Contournement nord-ouest

de Vichy

BILAN DE LA CONCERTATION
du 13 au 29 novembre 2013

Illustrations des tracés alternatifs proposés au regard des variantes présentées lors de la phase de concertation

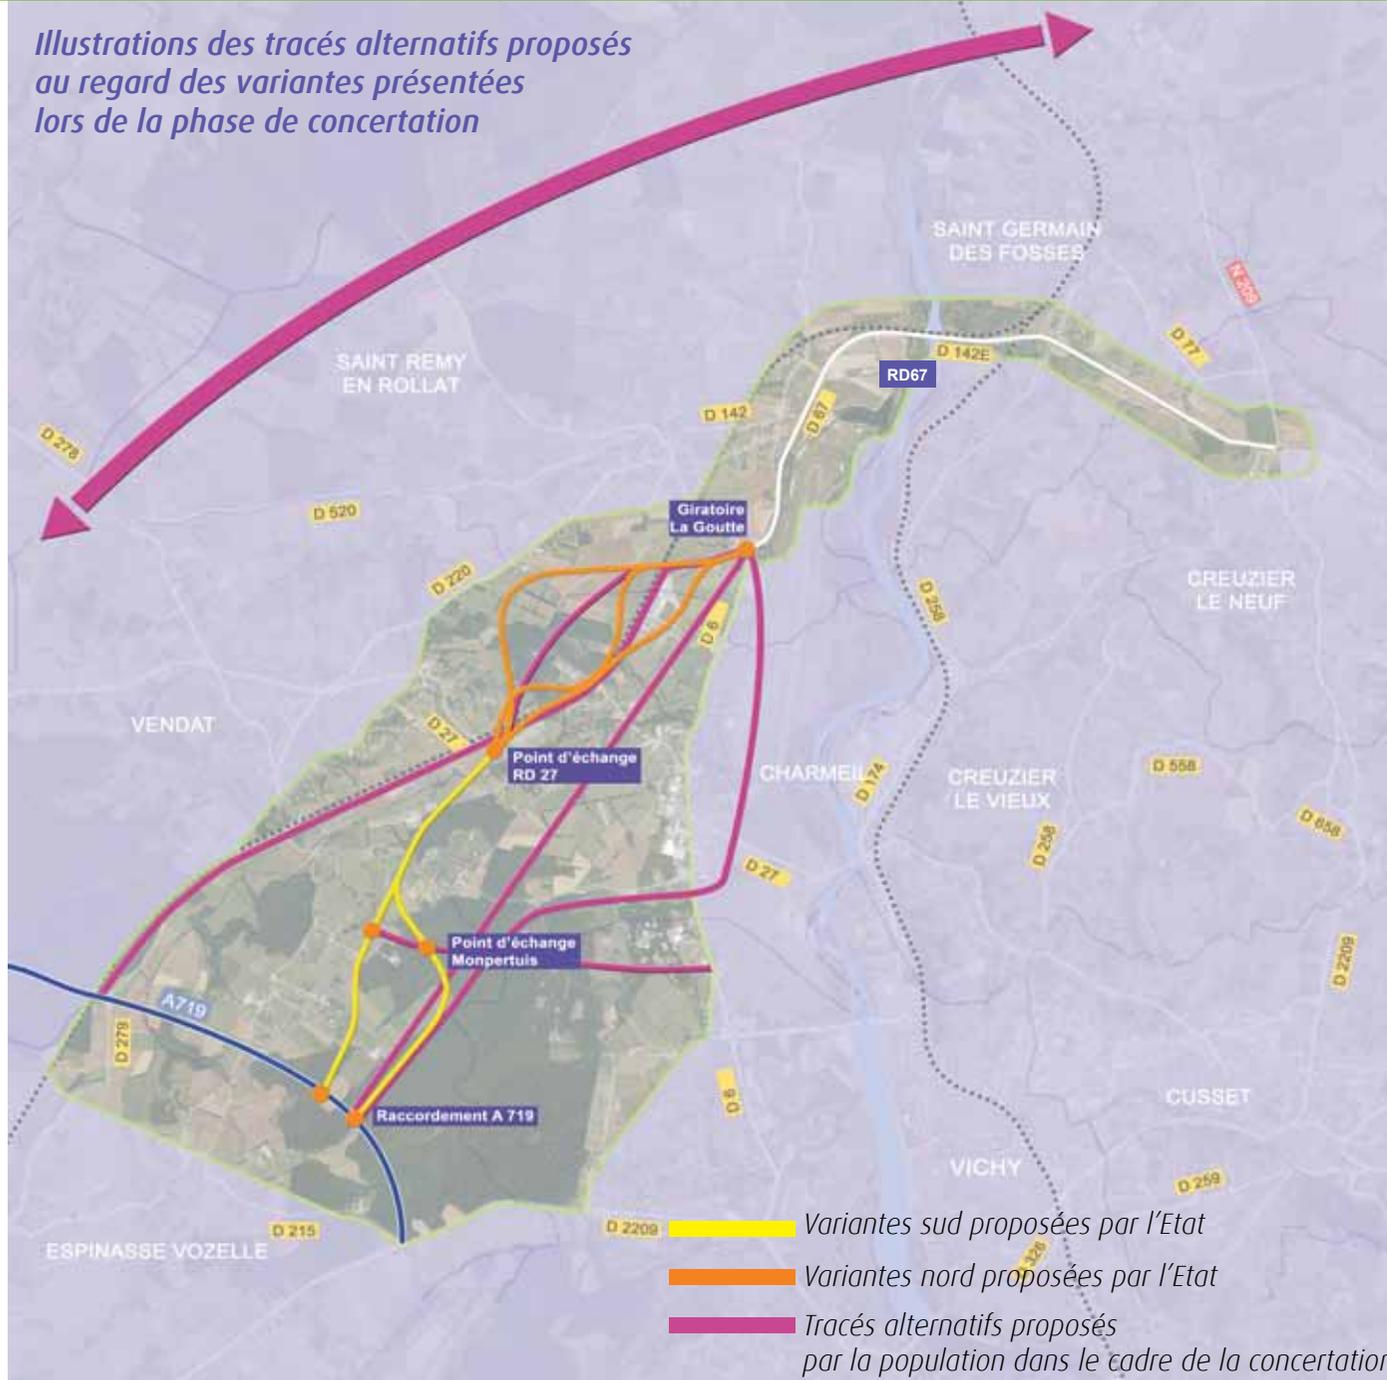
Parmi les tracés alternatifs proposés lors de la concertation, quatre grandes familles émergent :

- À l'est de la RD6, entre Charmeil et l'Allier : la plupart des personnes évoquent un tracé partant de Gros Bois puis passant par le bois de Charmeil à proximité voire dans le site de Montpertuis, pour rejoindre la RD6 au niveau des garages automobiles. Le tracé se poursuit à l'est de la RD6 au droit ou sur l'aéroport avant de se raccorder au niveau du giratoire de la Goutte ;

- À l'ouest du périmètre d'études, le long de la voie ferrée bordant le Béron ;
- Une étude beaucoup plus large pour un contournement de l'agglomération et pas seulement la ville de Vichy. Plusieurs positionnements très à l'ouest du périmètre d'études ont été évoqués ;

- Des tracés beaucoup plus directs :
 - à travers le bois Perret (entre les variantes nord et sud) et le bois de Charmeil (tracé pressenti en 2005)
 - en direction de l'étang Georges pour passer en bas de la Croix Saint Fiacre et avant les Pinottes (tracé plus en adéquation avec le relief)

- en ligne droite depuis la sortie du bois de Charmeil jusqu'au giratoire de la Goutte
 - depuis le giratoire de Montpertuis de la variante Thévenins avec une traversée du bois de Charmeil et de la zone de Montpertuis jusqu'à la RD6.

Les tracés proposés à l'est de la RD6 se situent dans des zones environnementales classées Natura 2000 avec des enjeux très forts. S'il y a impact sur le milieu naturel, il y aura nécessairement compensation dans le respect de la démarche « éviter, réduire, compenser ». De plus, ces tracés viendraient fragmenter et rompre l'unité du bois de Charmeil qui représente également un enjeu très fort.

Les propositions de tracé traversant le bois Perret ou la forêt de Charmeil se situent dans des secteurs présentant des enjeux hydrauliques et milieu naturel très forts.

Concernant un possible tracé le long de la voie ferrée bordant le Béron, cette zone présente elle-aussi des enjeux environnementaux et hydrauliques très forts. De plus, le raccordement du CNO doit se situer à l'est de la barrière de péage pour garantir sa gratuité.

Les tracés plus directs proposés présentent plus d'impacts sur les milieux naturel ou humain que les variantes proposées lors de la concertation.

Sur le principe d'un contournement plus large, il faut replacer le CNO dans le contexte global de contournement complet de l'agglomération, qui nécessite une connexion du CNO avec les projets A719, contournement sud-ouest et desserte nord.

De plus, le CNO tel que proposé reprend une infrastructure existante (RD67) ce qui limite la longueur de tracé neuf à réaliser.
